Sheet: /1 Conectores/
File: 01_conectores.kicad_sch

Title: IC2S Extension Board Model 7 - EBM7-2608 - Load Cell 4AI

Size: A4	Date: 2026-09-01	Rev: V2.3
KiCad E.D.A. 10.0.5		Id: 2/9

Sheet: /8 Temperatura NTC/
File: 08_ntc.kicad_sch

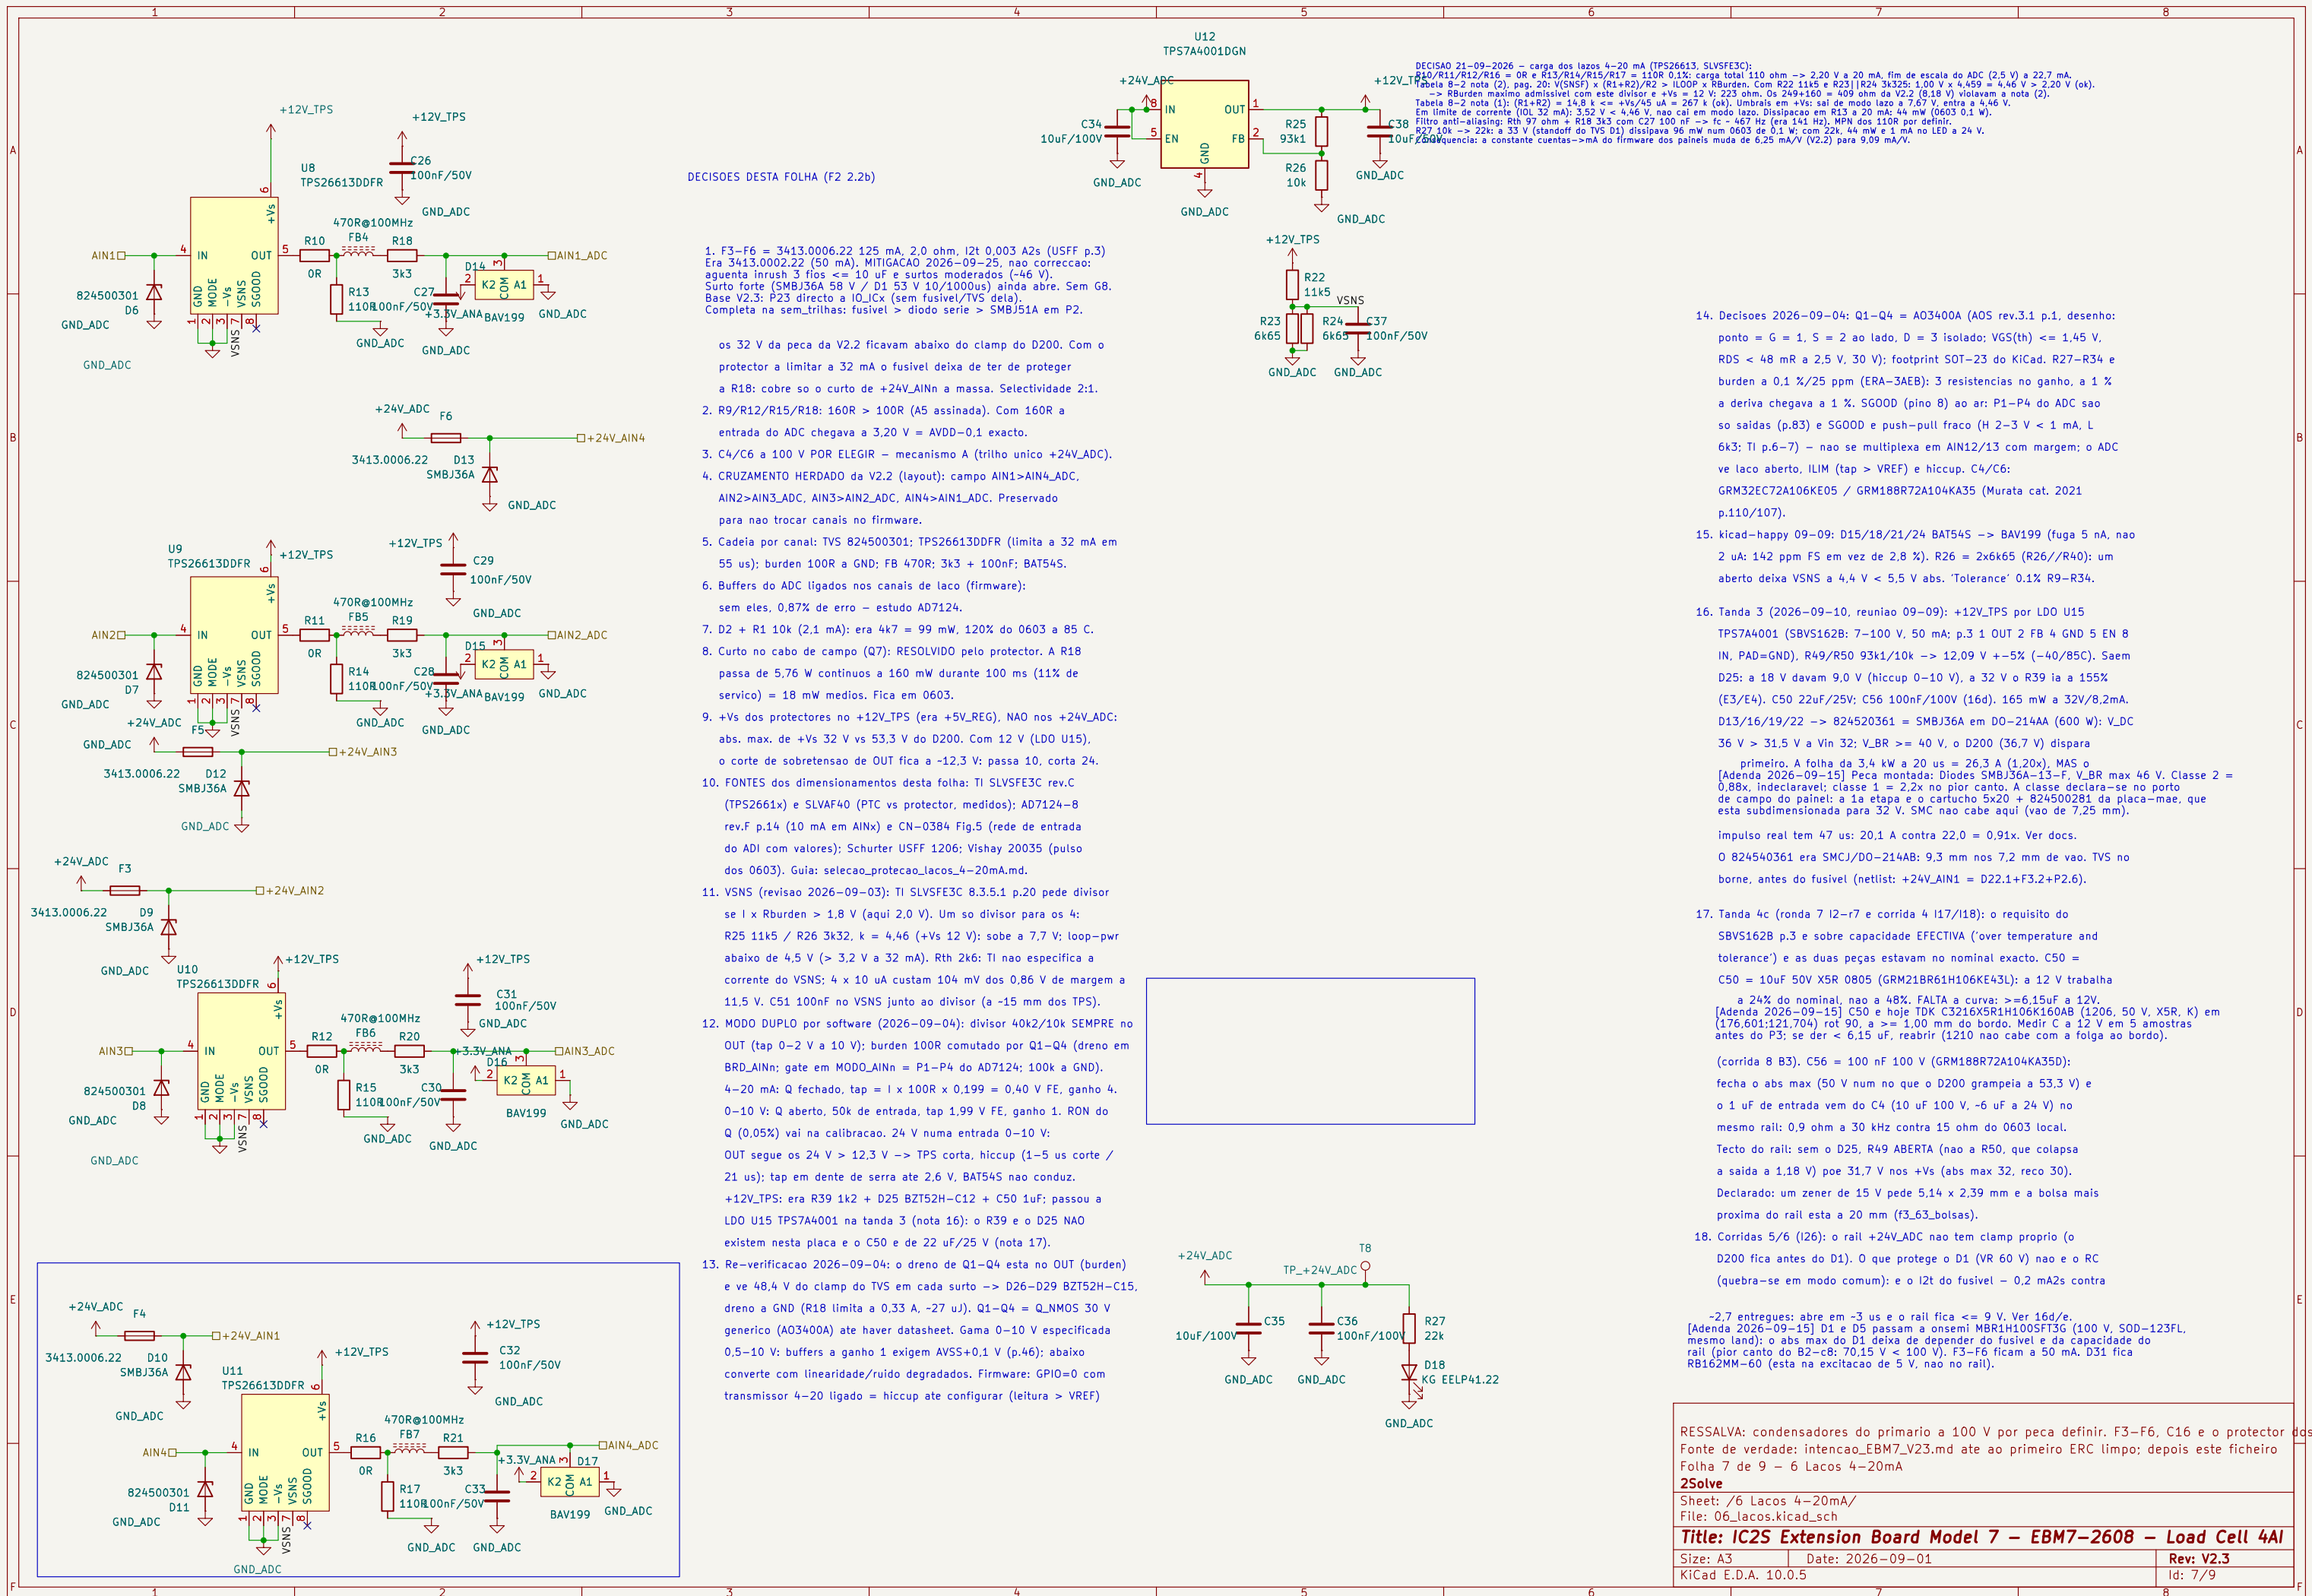
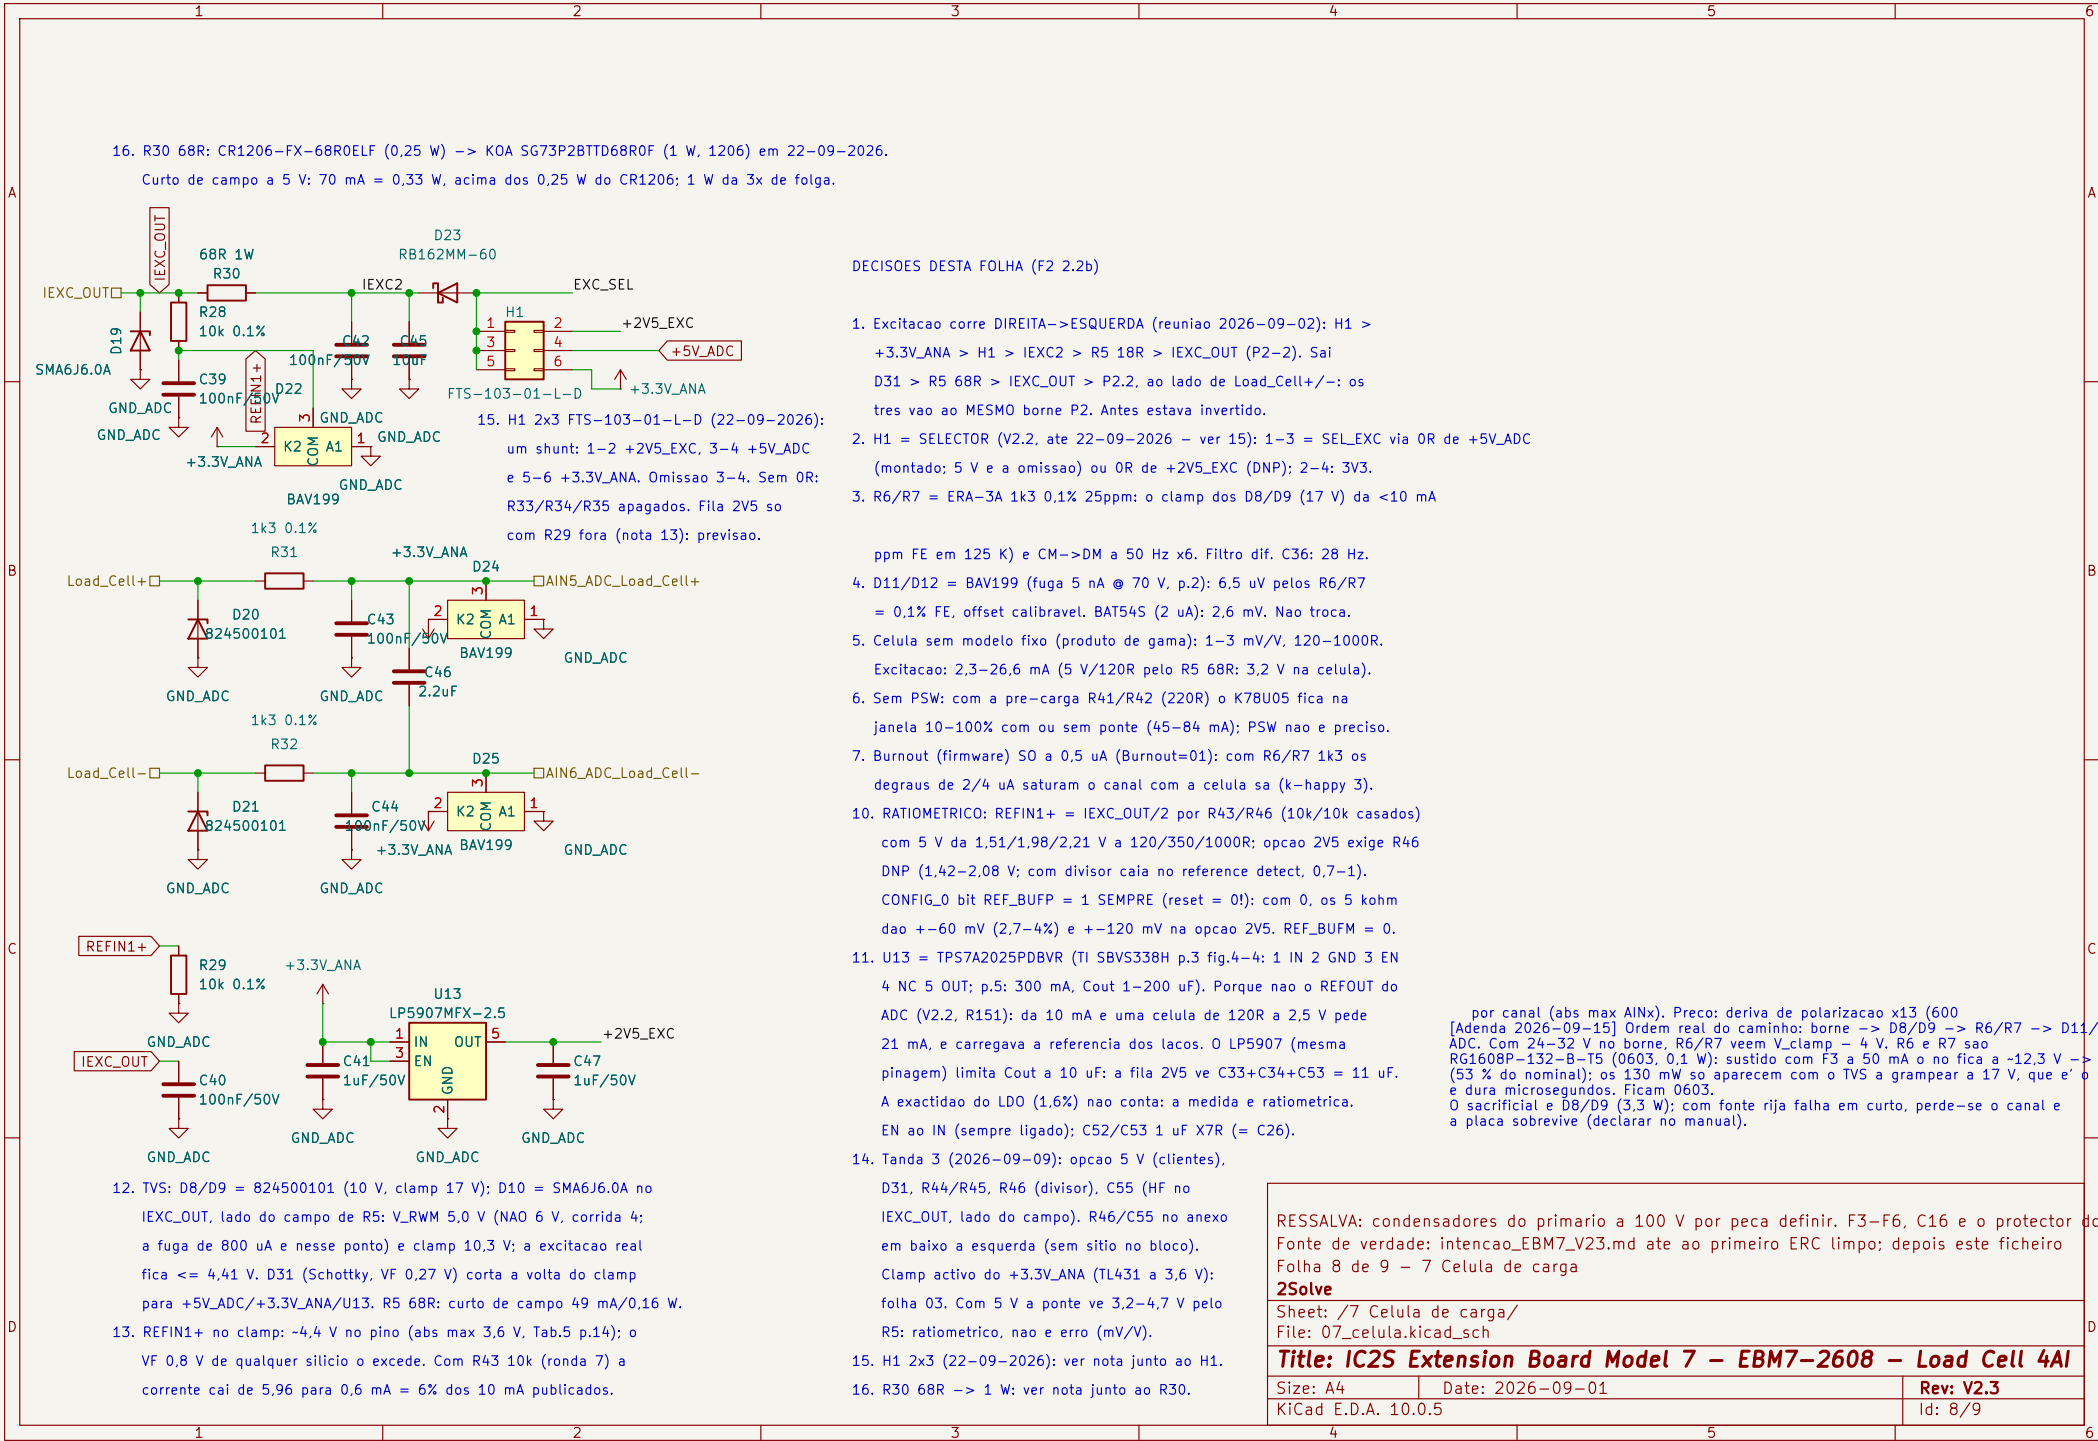
1. FINALIDADE: compensação de JUNTA FRIA para medida de TERMOPAR (reunião 2026-09-02). O NTC FICA na placa; nunca foi usado em campo até hoje.
2. VARIANTE da Fig. 126 do AD7124-8 (p.74): o NTC é excitado pelo REFOUT (não por IOUTx) e REFIN2 abrange o divisor todo. Ratiométrica, mas o código satura no frio (ver 7).

3. Divisor: $V_{REFADC} > R_{20} \text{ (NTC } 10k) > R_{21} \text{ } 5k62 \text{ } 0,1\% > GND_ADC$. Leitura DIFERENCIAL AIN8/AIN9 por R22/R23 3k com filtro C42 10 nF. R21 ERA-3A e o braco de precisão.

4. $V_{REFADC} = REFOUT$ do AD7124 (folha 5), rótulo global. $REF_EN=1$, $REF_SEL=REFIN2$ e $REF_BUFP=REF_BUFM=0$ no firmware.
5. Carga do divisor sobre o REFOUT: 100 uA (R21 22k), 1,0% dos 10 mA que o datasheet permite (pag. 7). Sem risco.

6. A inversão do divisor continua EXCLUÍDA (Portao 0, it. 6).
7. GAMA (kicad-happy 2026-09-09): R21 5k62 $\rightarrow$ 22k. $AIN9 = 2,5 \text{ V} \times R_{21} / (R_{21} + R_{NTC}) = 203 \text{ mV}$ a $-40 \text{ }^{\circ}\text{C}$ e $2,345 \text{ V}$ a $+85 \text{ }^{\circ}\text{C}$; dentro de $AVSS+0,1 \text{ V}..AVDD-0,1 \text{ V}$ (buffers, p.7) em toda a gama $-40..+85 \text{ }^{\circ}\text{C}$.
